改善箇所説明図

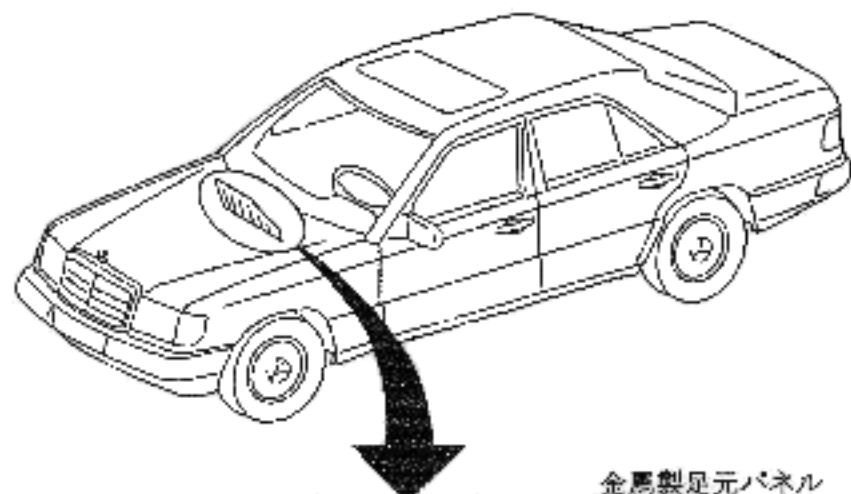
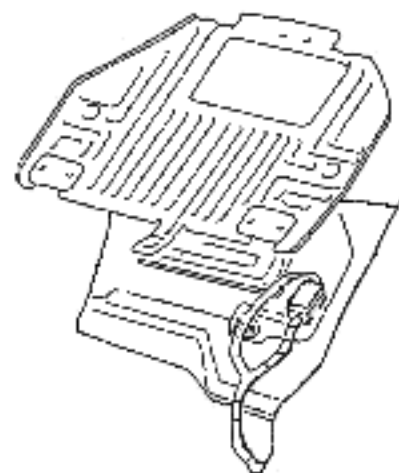
基準不適合発生箇所

助手席側の金属製足元パネルの角部がエアバッグ装置の配線と接触する可能性があるため、配線が損傷することがあり、最悪の場合、エアバッグが誤作動するおそれがある。

全車両、金属足元パネルの角部にプロテクターを取り付けると同時に当該配線をクランプで固定する。
